Geänderte Bauform und Ansteuerung des elektrischen Stellers

Fahrzeughersteller: Ford

Fahrzeuge: Transit, Tourneo 2.2 TDCi

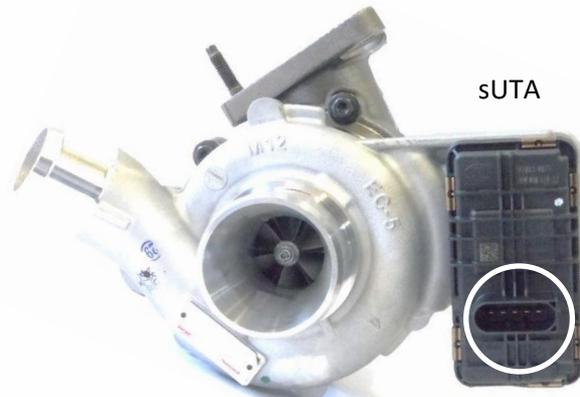
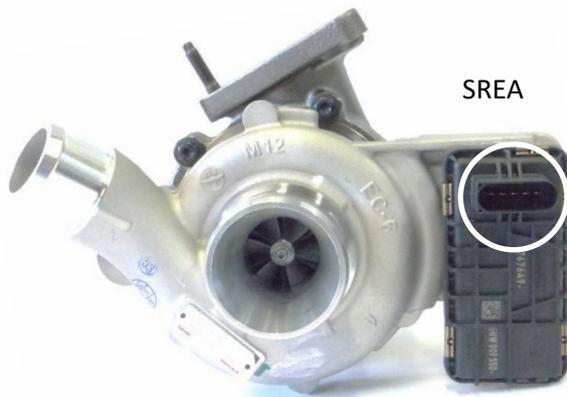
Der Fahrzeughersteller hat während der Produktionszeit technische Änderungen bei der elektronischen Ansteuerung des elektrischen Stellers am Turbolader vorgenommen.

Die beiden dargestellten Turbolader dürfen nicht vertauscht werden, auch wenn der Stecker des Fahrzeuges auf beide Turbolader passen wird. Durch die unterschiedliche Ansteuerung des Aktuators kommt es zur Fehlfunktion und Schädigung des neuen Turboladers. Eine Gewährleistung wird durch den Hersteller ausgeschlossen.

Vor Einbau des neuen Turboladers ist dieser mit der Bauform des E-Stellers des alten Turboladers zu vergleichen.

786880-6
786880-5021S
T916549

786880-12
786880-5019S und -5023S
T917549
